## 改善箇所説明図

### 基準不適合発生箇所

ABS ECU

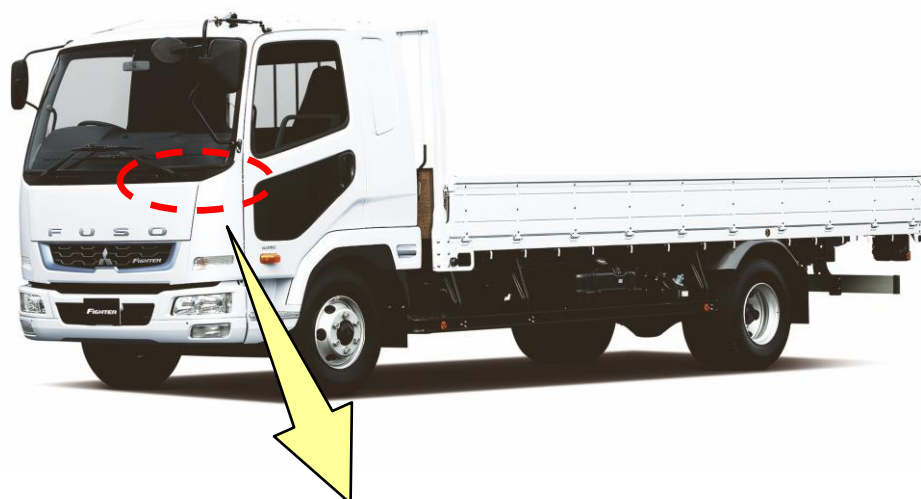
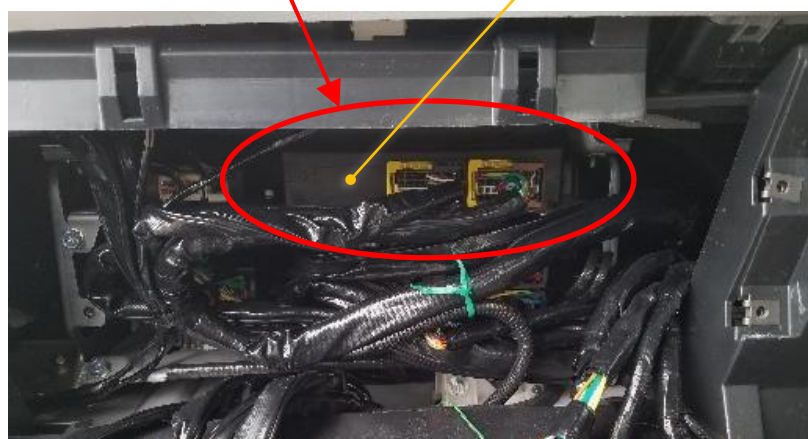
中型トラックにおいて、ABS ECU のソフトウェアが不適切なため、エンジン始動時にキーを素早く回すと、ブレーキペダル電源短絡エラーを検知してブレーキペダルへの電源供給を停止するものがある。そのため、制動灯が不灯になり ABS、ESP（横滑り防止装置）、衝突被害軽減ブレーキシステム、EZGO（坂道発進補助装置）が機能しなくなってブレーキシステム異常の警告灯が点灯し、制動装置の保安基準に不適合状態となると共にブレーキペダルを踏んでもオートクルーズが解除できなくなる。

全車両、ABS ECU のソフトウェアを対策品に書き換える。
